Informe Consolidado de Solicitud de Aclaraciones, Rectificaciones y/o Ampliaciones a la Declaración de Impacto Ambiental del Proyecto "Planta Fotovoltaica Cayena"

Nombre del Titular : ENERGETICA SOLAR CAYENA SPA
Nombre del Representante Legal : Juan Pablo Sebastián Cárcamo Mundaca
Dirección : AUGUSTO LEGUIA NORTE 100 OF 410 LAS CONDES

El presente Informe Consolidado de Solicitud de Aclaraciones, Rectificaciones o Ampliaciones a la Declaración de Impacto Ambiental del proyecto "Planta Fotovoltaica Cayena", contiene las observaciones generadas en virtud de la revisión de la Adenda.

Fuente: Anexo 8 Estimación de Emisiones Atmosféricas de la DIA.

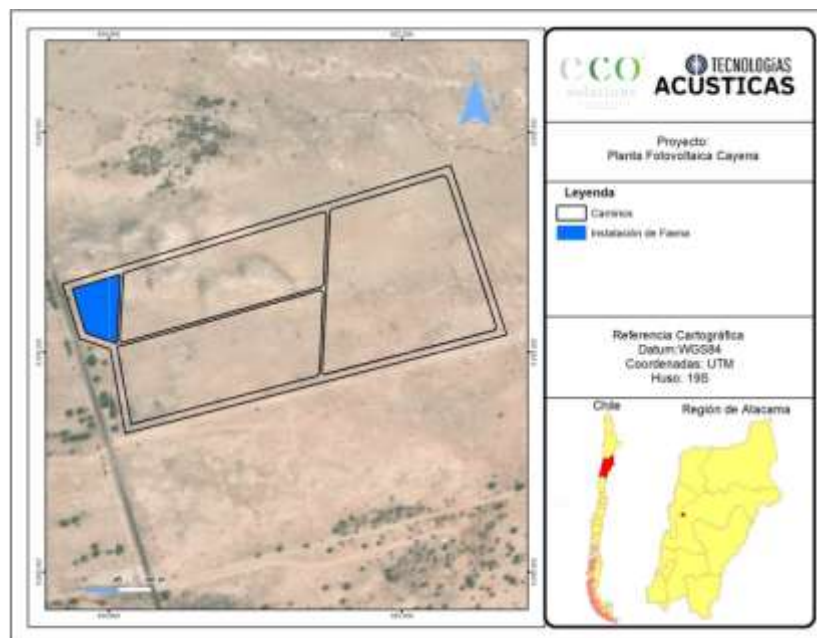
- b) Con respecto a la “Figura 4. ÁREA DE NIVELACIÓN” (incorporada a continuación), se solicita al Proponente justificar por qué solo se realizará nivelación en el área de instalación de faenas y caminos y no en el resto del área del proyecto, en consideración de que en la actividad de terreno realizada el 28 de noviembre de 2025 (acta N° 202503106153 disponible en el expediente de evaluación), se observó un terreno con algunos desniveles, sobre todo en el área donde se encontraría la línea eléctrica. Lo anterior también ocurre en las actividades de escarpe y compactación. En caso de corresponder, se solicita al Proponente actualizar los valores indicados en el literal anterior.
